Mission régionale d'autorité environnementale

**Avis sur le projet d'exploitation  
d'une carrière à ciel ouvert de matériaux alluvionnaires  
à Pont-à-Mousson (Meurthe-et-Moselle)  
de la société GSM**

**n°MRAe 2018APGE91**

Nom du pétitionnaire	Société GSM
Commune(s)	Pont-à-Mousson
Département(s)	Meurthe-et-Moselle
Objet de la demande	Demande de renouvellement et d'extension d'une carrière à ciel ouvert de matériaux alluvionnaires
Date de saisine de l'Autorité Environnementale	13/09/18

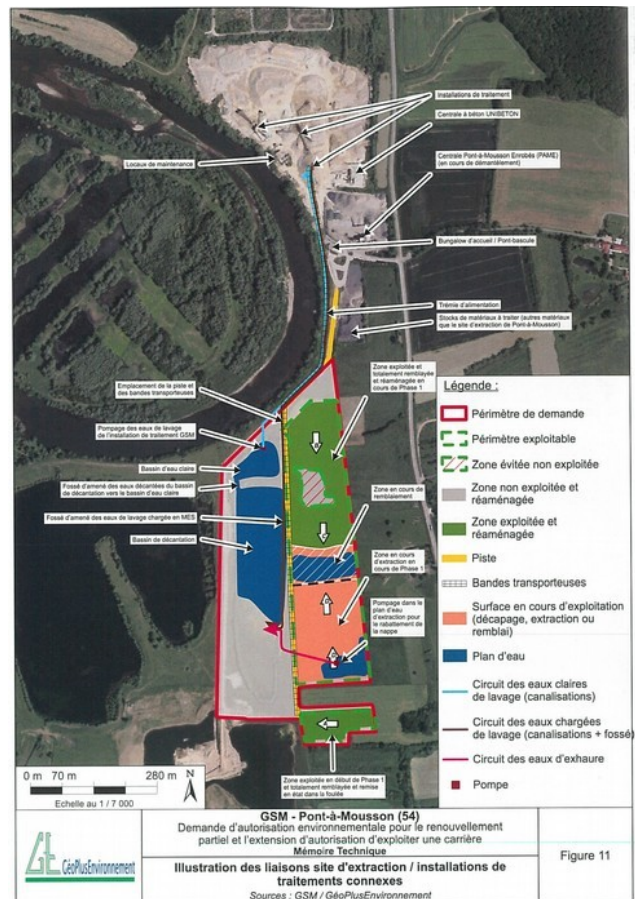
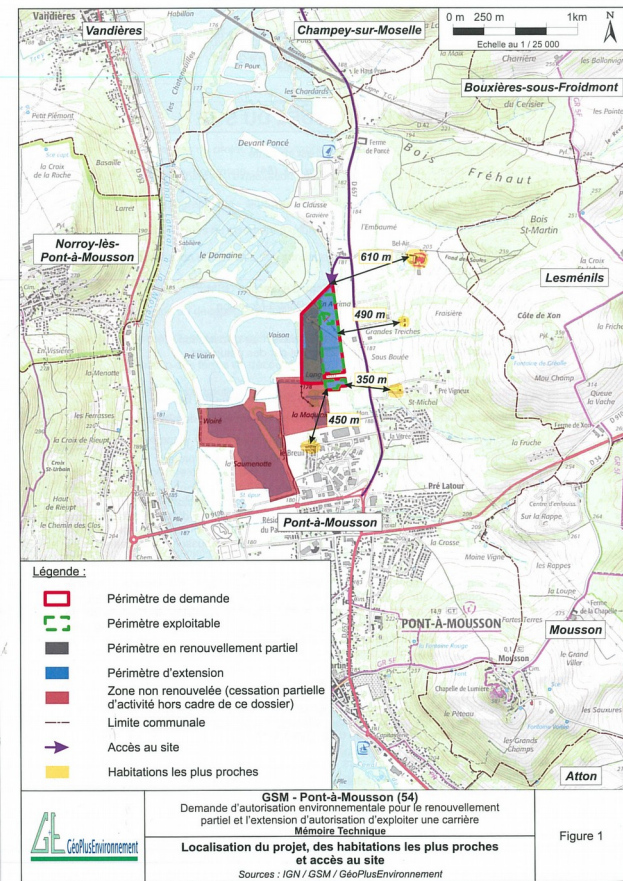
D'un point de vue plus général sur l'équilibre du lit de la Moselle, l'Autorité environnementale s'est interrogée sur le mitage progressif du lit majeur de la rivière provoqué par les carrières alluvionnaires. L'exploitation des carrières pourrait avoir des conséquences sur la stabilité et la vitesse des écoulements, le fuseau de mobilité, la stabilité des berges, notamment en période de crues.

***L'Autorité environnementale recommande ainsi à l'Inspection environnementale, sous l'autorité des 2 préfets de département (54 et 57), de faire engager des expertises permettant de mesurer et réduire ces risques et d'en déduire d'éventuelles prescriptions aux exploitants de carrières en lit majeur et les mesures de compensation qui pourraient leur être imposées.***

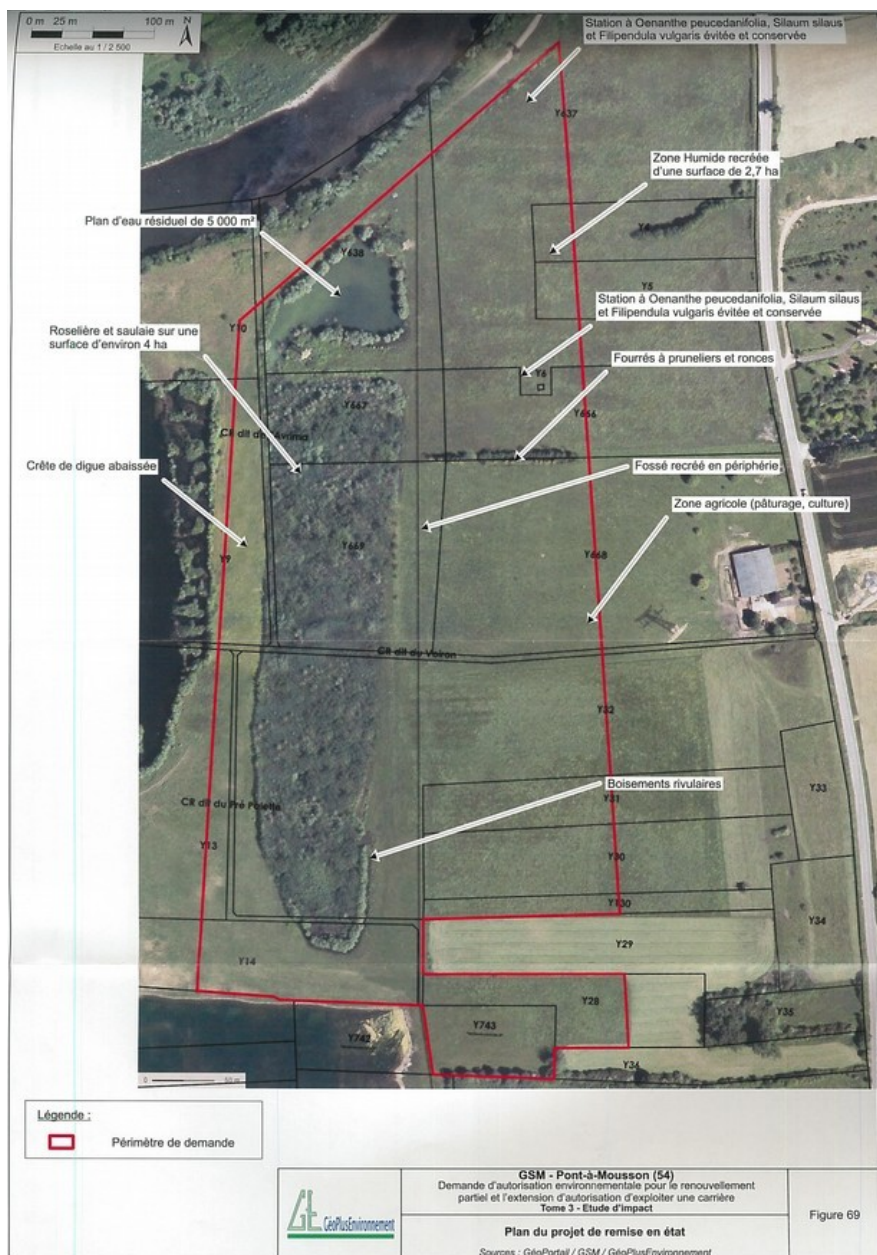
Afin de tenir compte du contexte environnemental, la société GSM prévoit un réaménagement du site à vocation principalement agricole et écologique, en procédant à la reconstitution de prairies de fauche et à la diversification des milieux naturels sur le site (haies champêtres, prairies humides, marécages, plan d'eau...).
